Van: 5.1.1,d
Aan: 5.1.1,d
Cc: 5.1.1,d
Onderwerp: RE: AUMC Plus Ultra amsterdam: RE: Bestek tijdelijke situatie kavel E: Aanvullende info
Datum: woensdag 3 mei 2023 12:12:06
Bijlagen: [image001.png](#)
[image002.jpg](#)
[image005.png](#)
[image006.png](#)
[image007.png](#)
[image008.jpg](#)
[image004.png](#)

Bijgevoegd retour enkele opmerkingen op de van jou ontvangen bestektekeningen "tijdelijke situatie".

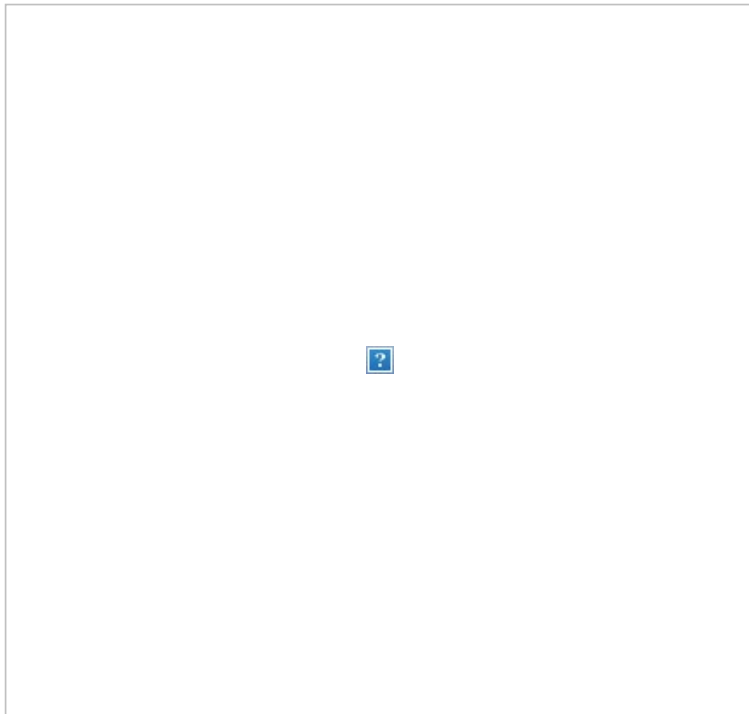
Wij hebben Royal HaskoningDHV gevraagd om het detail van de draingoot langs de gevel te beoordelen op basis van een bestratingsniveau 20-P tegen de gevel.

De conclusie is dat de goot in bijzondere situaties onvoldoende capaciteit heeft en zal overstromen, met een reële kans op waterschade in het gebouw Plus Ultra.

De drain/grindgoot wordt vervangen door een betonnen lijngoot/ hwa combi oplossing, met stalen deksel, bk deksel 50-peil.

Wij hebben Royal HaskoningDHV opdracht gegeven om een alternatief voor de draingoot te ontwerpen in de vorm van een lijngoot.
